改善箇所説明図①

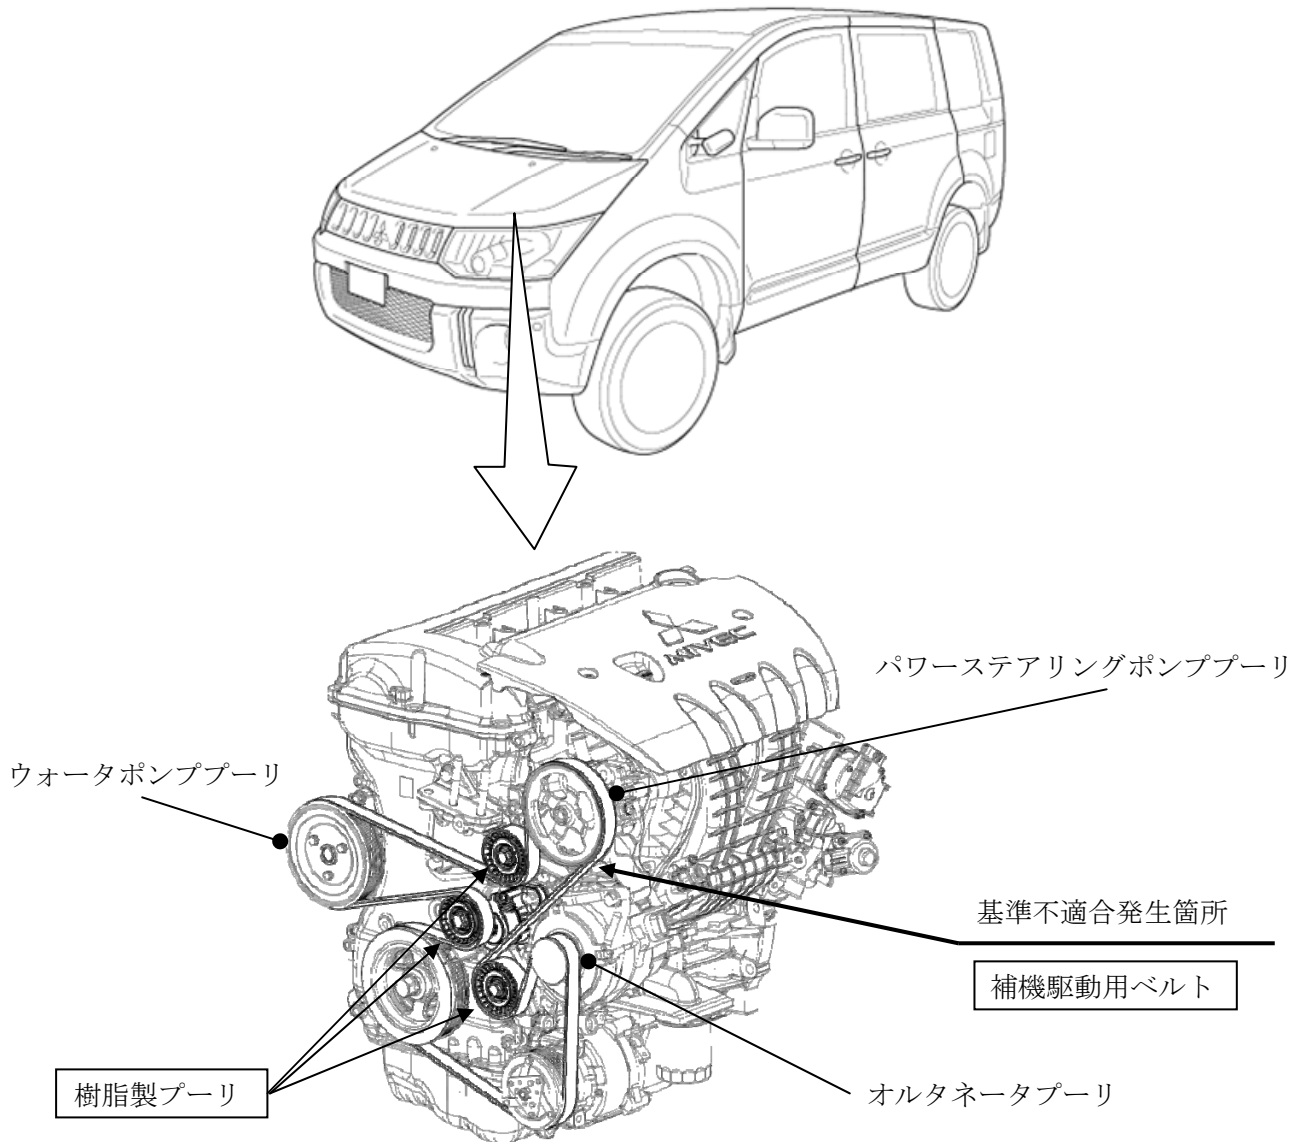
エンジンの補機駆動用ベルトの材質が不適切なため、樹脂製プーリが傾斜状に摩耗するものがある。そのため、そのまま使用を続けると当該ベルトが損傷して外れ、警告灯が点灯するとともに、バッテリー上がりまたはオーバーヒートに至るおそれがある。また、油圧パワーステアリング車においては、操舵力が増大するおそれがある。

全車両、補機駆動用ベルトを対策品と交換する。また、樹脂製プーリを点検し、摩耗が進行している場合は、新品と交換する。
